OGGETTO: Esito sopralluogo tecnico Ospedale di Amandola

Oggetto: Lavori di somma urgenza per la messa in sicurezza tetto, pareti esterne ed interne ecc del Presidio Ospedaliero di Amandola dopo l'evento sismico del 24/08/2016.

PIANTA PIANO TERRA

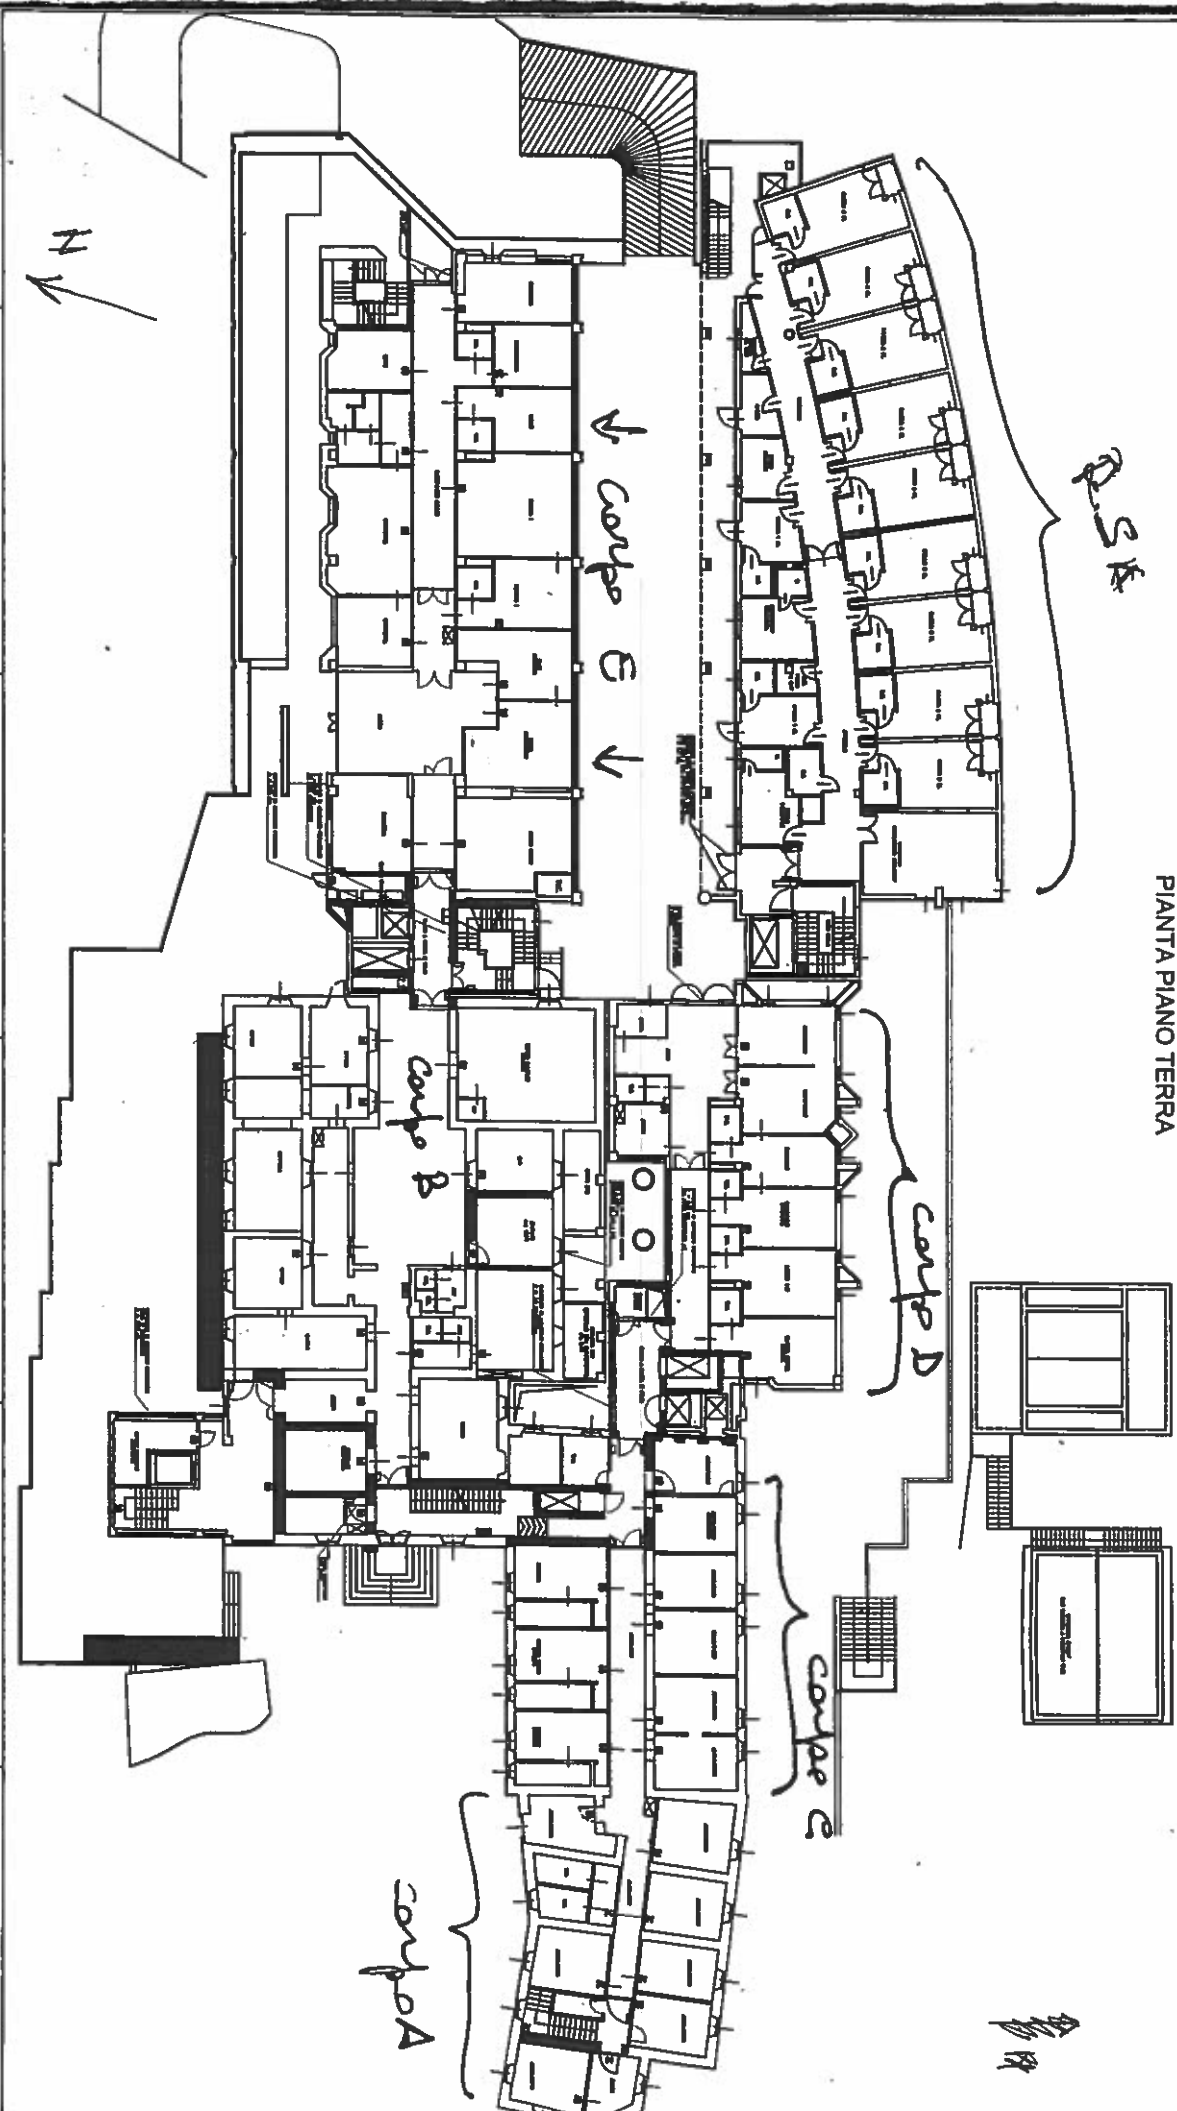
Si effettua il sopralluogo e si puntualizzano le seguenti fasi operative sulla planimetria piano terra con sequenza che rappresenta anche la vetustà dell'Ospedale (Allegato 1).

- 1) Rimessa in servizio dei corpi B, C, D ed A;
- 2) Messa in sicurezza del corpo E e valutazione della possibile messa in funzione del piano terra (laboratorio analisi);
- 3) Mantenimento della non utilizzazione della RSA;

- a) Messa in sicurezza delle pareti in tamponatura esterna lato Sud corpo E con possibile struttura in acciaio per evitare la rimozione;
- b) Mantenimento vie di fuga antincendio in corrispondenza del porticato P.T. RSA con opere provvisorie nei confronti delle pareti corpo E lato Sud;
- c) Realizzazione di tutti i possibili giunti tecnici tra i vari corpi con riguardo anche alle scale tra corpo E e corpo B e tra corpo B e corpo C ed anche tra corpo C e corpo D;
- d) Verifica a campione dello stato sottostante ai controsoffitti dei vari corpi;
- e) Messa in sicurezza intradosso solaio pianerottolo scala tra corpo B e corpo C;
- f) Taglio in testa di tutti i tramezzi danneggiati del corpo E che spingono sulle pareti esterne lato sud corpo E (zona crollo);
- g) Verifica estesa degli ascensori e delle condotte di gas (sia medicale che non, già effettuata dall'ASUR);

1. Appare plausibile utilizzo corpo B, C e D con il criterio che l'evento non ha peggiorato la capacità di risposta del plesso;
2. Medesima ipotesi per il corpo A con l'eccezione della sala di testa lato Ovest (odontoiatria);
3. Conferma inagibilità funzionale piano 1° e 2° corpo E malgrado intervento di cui al punto f);
4. Possibile utilizzo parziale piano terra corpo E solo dopo la messa in sicurezza (o rimozione preferibile) delle tramezzature S-N di divisione delle stanze;
